Objet : Livron-sur-Drôme : Approbation de la modification simplifiée n° 3 du PLU de la commune.

MODIFICATION SIMPLIFIÉE N°3

PLU LIVRON-SUR-DRÔME

1 – Notice explicative

Schéma de l'orientation d'aménagement avant modification

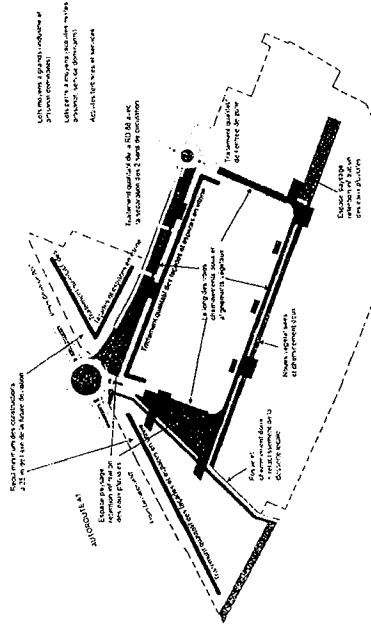
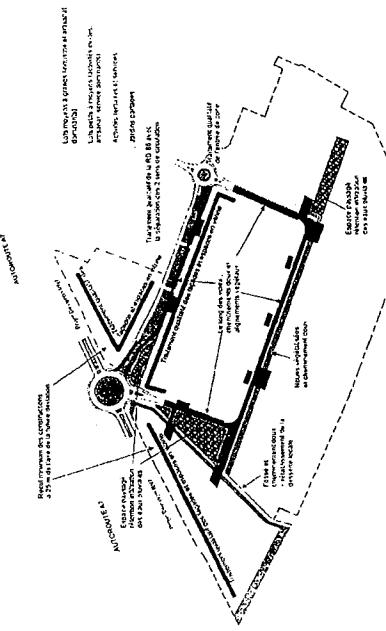
• Modification de l'orientation d'aménagement de la zone Auaiz

- ✓ A l'ouest d'une bande « Jardins partagés » au schéma d'aménagement de l'OAP.

Schéma pour illustrer les principes d'aménagement à retenir : Le tracé de la voirie interne et le positionnement des bassins de rétention sont indicatifs.

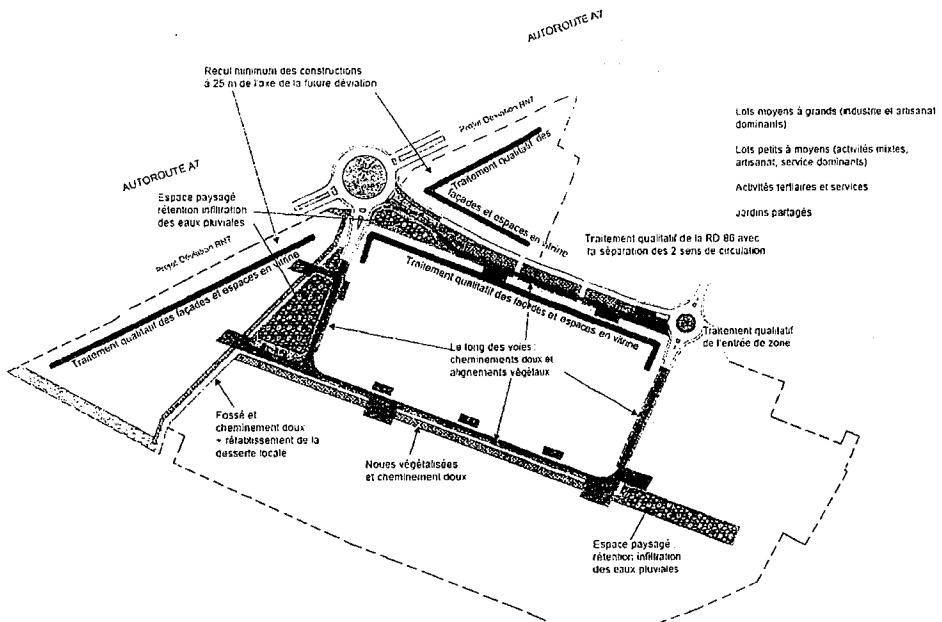
- Orientation d'Aménagement : l'orientation concernant la zone Auajiz Confluence est modifiée en ce qui concerne le schéma illustrant les principes d'aménagement de la zone (pièce n°2b du présent dossier de modification).
- Règlement : le règlement de la zone Auajiz est modifié et sera donc remplacé par les pages modifiées concernées (pièce n°2a du présent dossier de modification).
